Citroën

service-bulletin

"D"- Typen

K n a l p o t

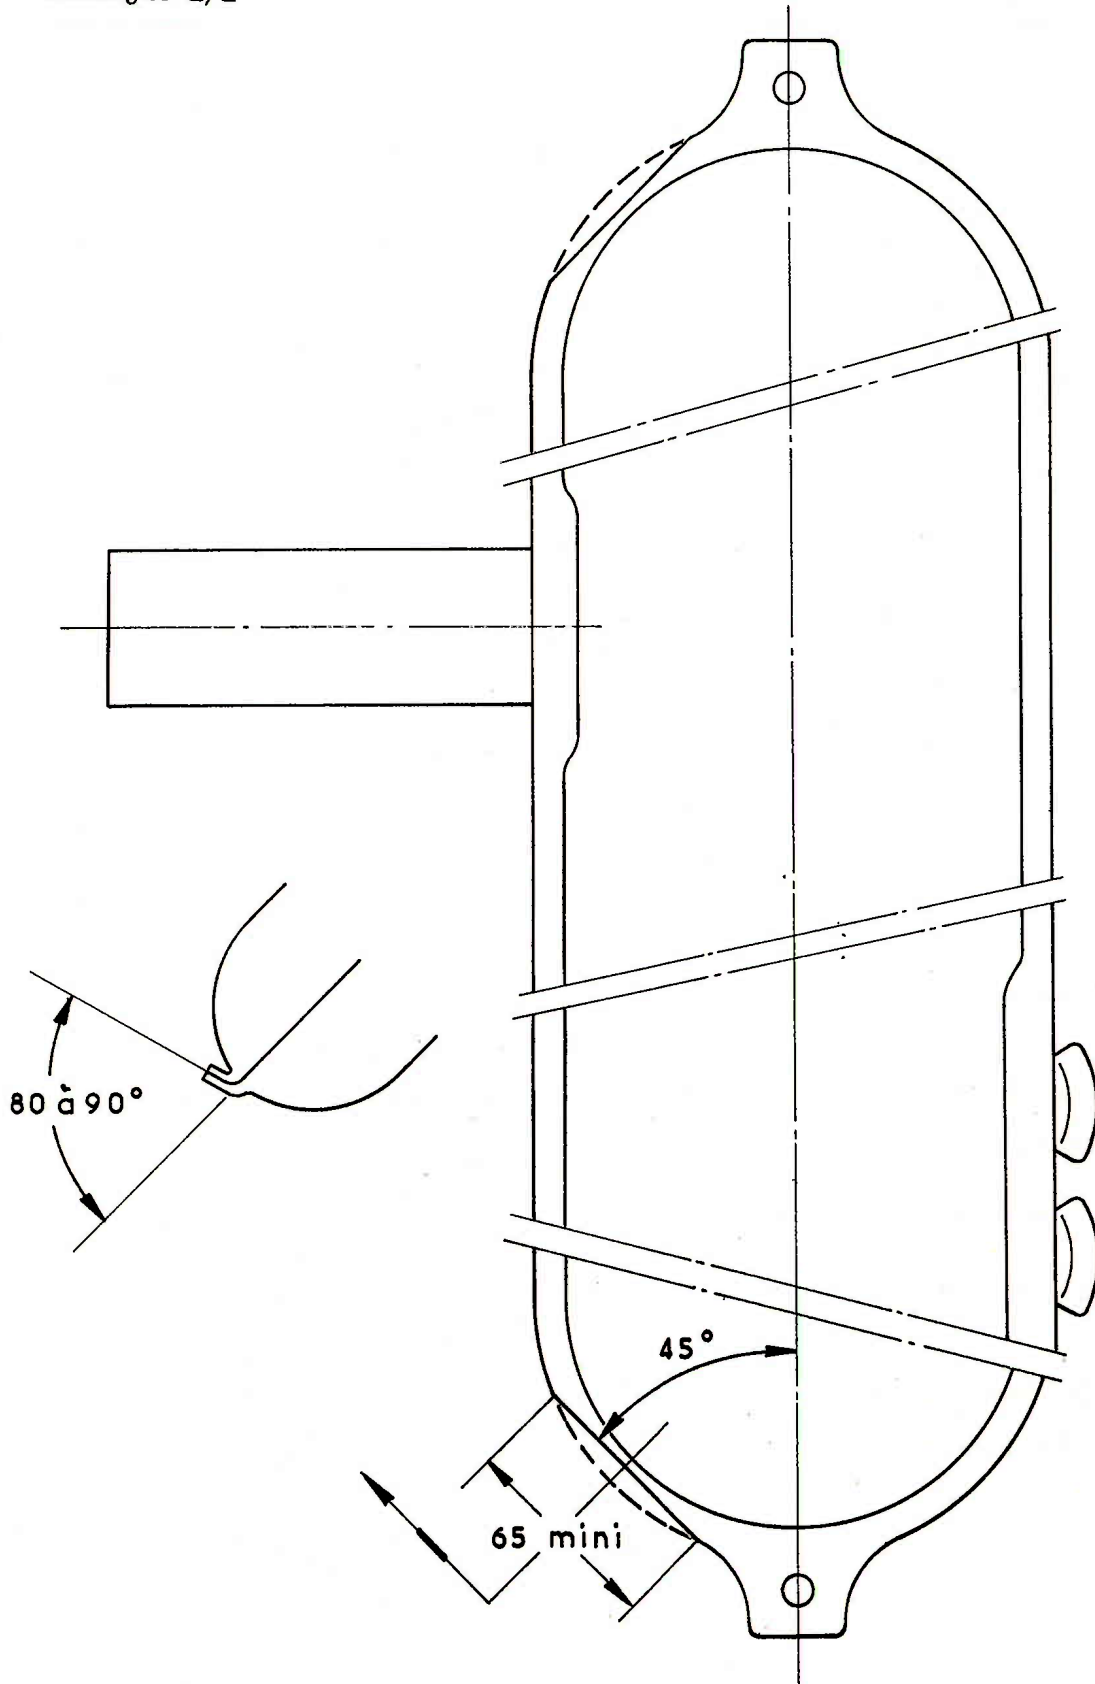
Vanaf maart 1970 is de knalpot van bovenvermelde wagens gewijzigd.

De rand van de pot is over een hoek van 80 à 90° omgezet over een lengte van minimaal 65 mm en wel volgens een lijn onder een hoek van 45° (zie schema aan ommezijde).

Een en ander om te voorkomen dat de pot tegen de steun aan komt.

Bij moeilijkheden bij het centreren van de knalpot op vroegere typen is het mogelijk deze wijziging aan te brengen.

Achteruittandwiel	Synchro eerste en tweede
Vroegere tandwielen		
Nieuwe tandwielen

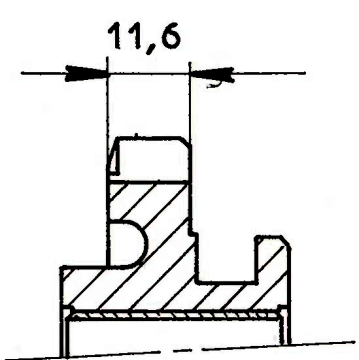
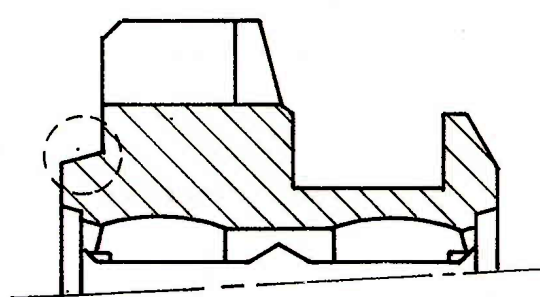
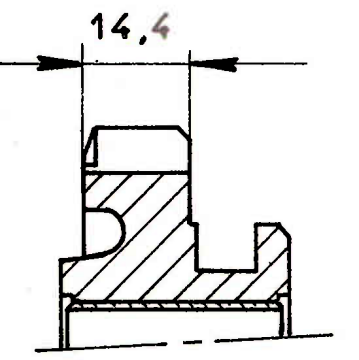
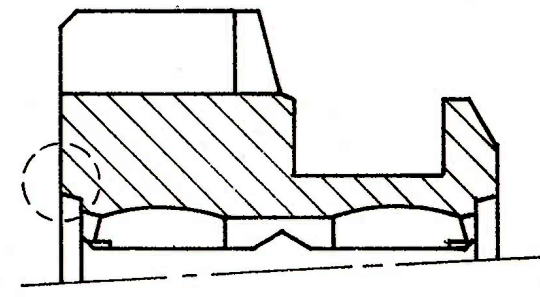
Vanaf september 1969 zijn de tanden van het achteruittandwiel en van de schakelmof eerste - tweede breder.

Het versnellingsbakcarter is eveneens gewijzigd.

Handeling DX 330-3 van het reparatiehandboek blijft gelden, het kaliber 3183-T van 3,60 mm dikte is vervangen door het kaliber 3188-T van 3 mm voor afstelling van het achteruittandwiel in de vrijstand.

Het is mogelijk de nieuwe tandwielen in een vroeger versnellingsbak-carter te monteren mits het kaliber 3188-T (dikte 3 mm) wordt gebruikt voor afstelling van het achteruittandwiel in de vrijstand.

Controleer na de afstelling of het tandwiel na inschakelen in de achteruitversnelling niet tegen het carter komt.

Vervang zonodig de vork en het tandwiel.

Controleer tevens of het tandwiel over de gehele breedte van de tand draagt en of er voldoende speling bestaat tussen het losdraaiende tandwiel van de eerste en het achteruittandwiel in de vrijstand.
